Modulo per la presentazione delle osservazioni per i piani/programmi/progetti sottoposti a procedimenti di valutazione ambientale di competenza statale

ID: Codice procedura (ID_VIP/ID_MATTM):10844

Impianto per la produzione di energia elettrica da fonte eolica, costituito da 6 aerogeneratori della potenza complessiva di 37,2 MW, un sistema di accumulo da 25 MW e relative opere connesse in località "Rempillo" nel comune di Pitigliano (GR).

Immagine n. 4 Situazione di saturazione da impianti FER nella provincia di Viterbo. Non sono riportati gli impianti fotovoltaici e agrivoltaici che hanno inciso per buona parte nel cumulo di impianti FER per superare già nel 2023 gli obiettivi del PNIEC assegnati alla Regione Lazio per il 20230.

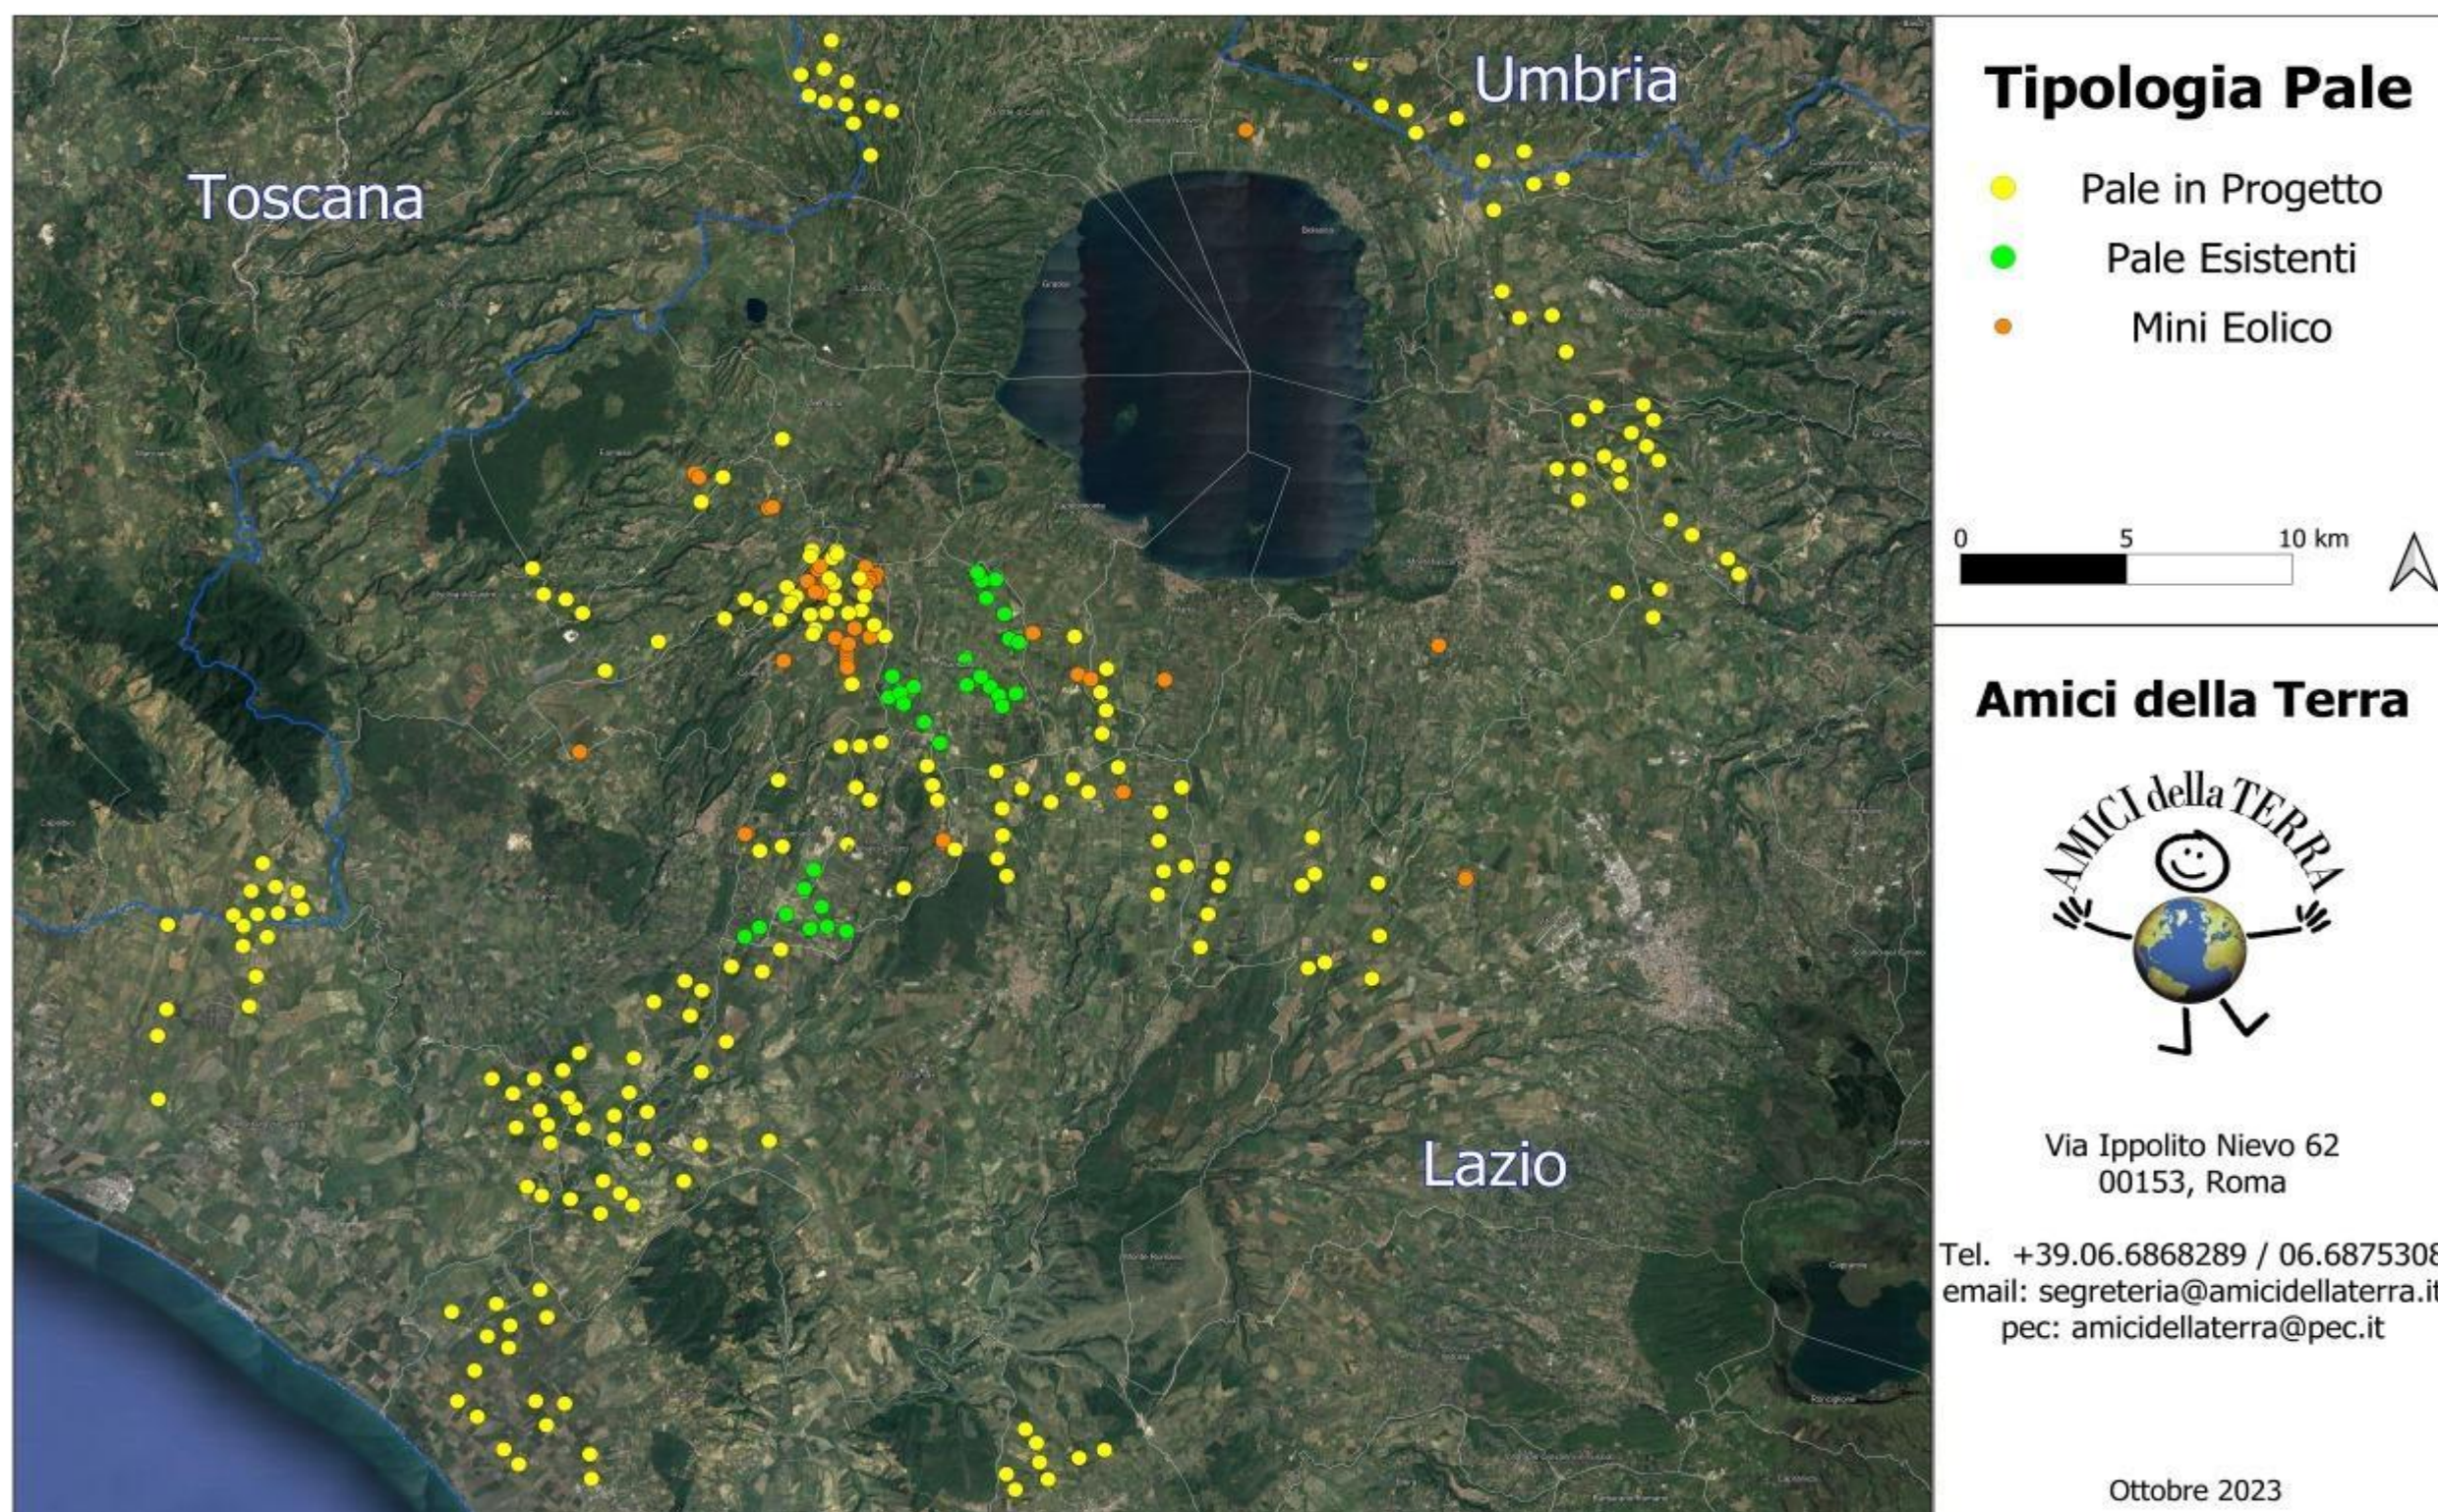
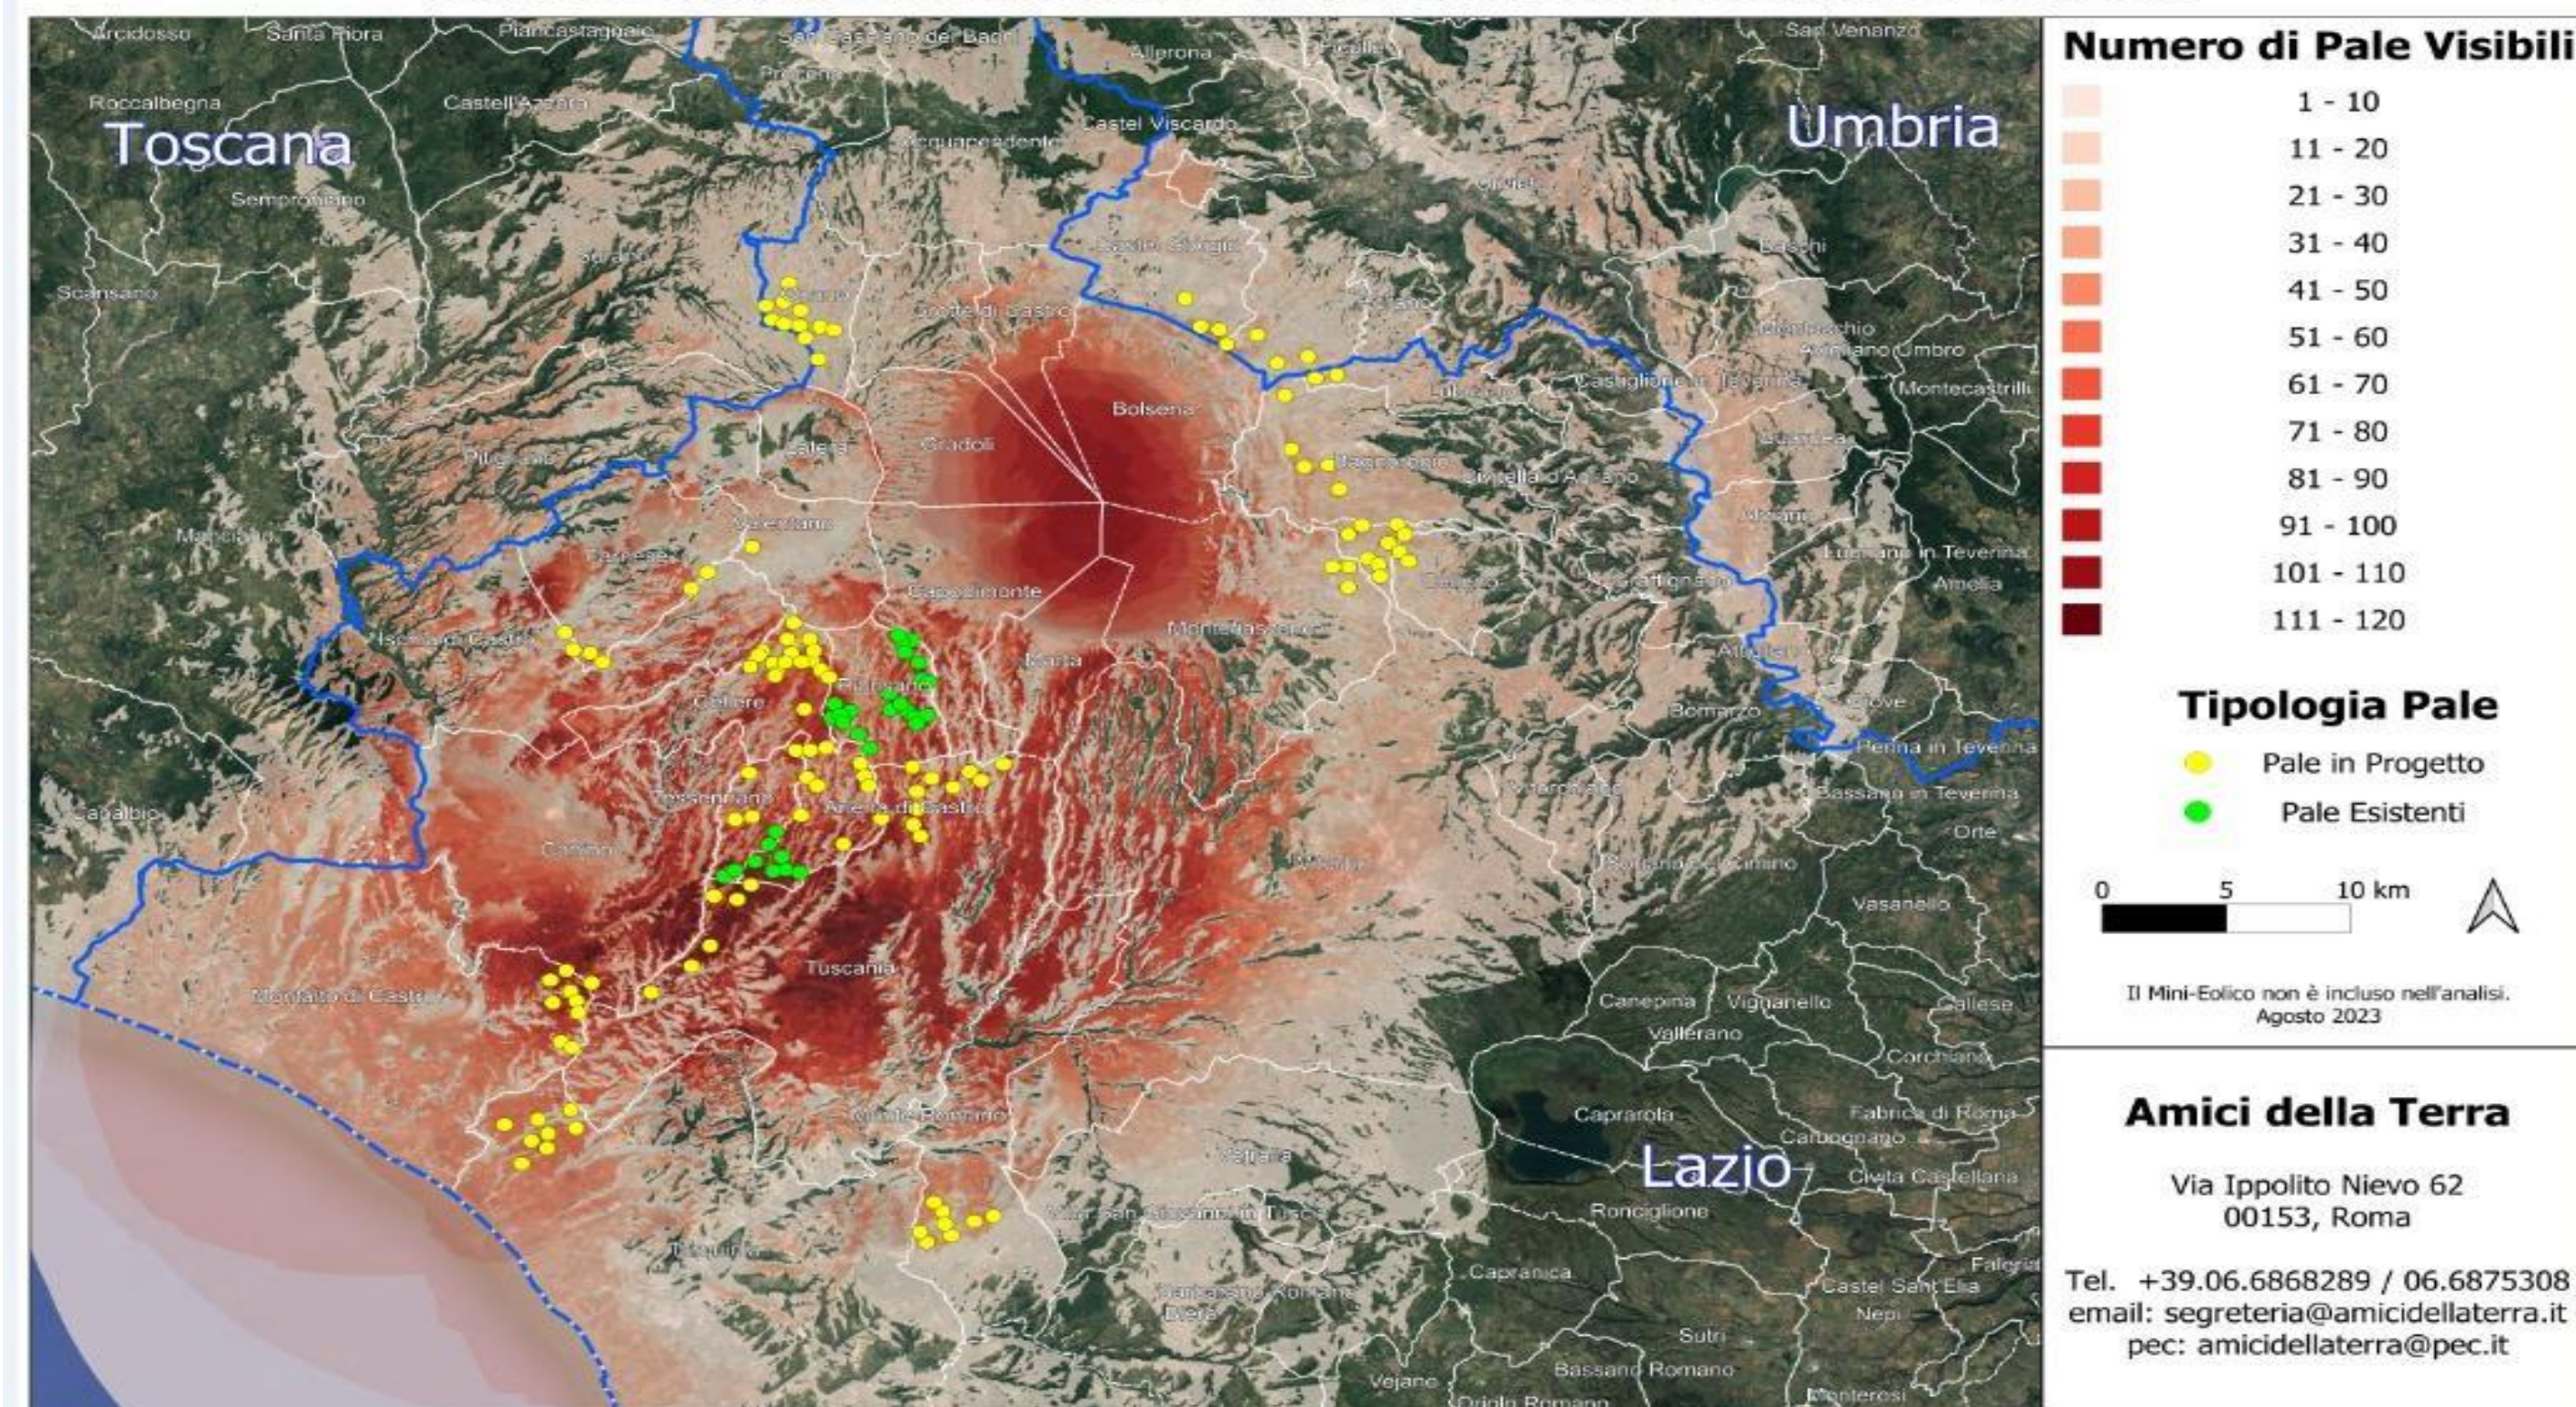
Quindi anche la Regione come Ente deputato dalla normativa nazionale a legiferare sulle aree idonee e non idonee si è espressa riguardo al fatto che abbia assolto ai doveri e alle quote stabilite dal PNIEC e in ambito regionale la provincia di Viterbo è stata quella con il più alto tasso di impianti FER tra tutte e quindi ormai satura ed il cumulo degli impianti FER installati, autorizzati e in progetto rappresenta una **elevata criticità per la sostenibilità ambientale di ulteriori eventuali iniziative,** L'impianto eolico “ Rempillo” pur essendo “esterno al confine provinciale e regionale ma nelle sue immediate vicinanze (a soli 100 metri i primi due aerogeneratori) oltre ad impattare sul territorio e sulle economie di tre Comuni del Lazio (Farnese, Valentano e Latera) si trova nelle fasce di rispetto dei Beni di notevole interesse pubblico come si è evidenziate nelle Osservazioni nn. 1 e 2 e crea anche degli impatti negativi anche sui beni naturalistici come verrà dettagliato nell'Osservazione n. 4. Inoltre andrebbe a sommarsi al già enorme cumulo di impianti eolici e fotovoltaici e geotermici che già creano una elevata criticità ambientale nella provincia di Viterbo e interferiscono anche con il

territorio toscano come si può vedere dalle immagini nn. 4 e 5 dell'Allegato n. 1.
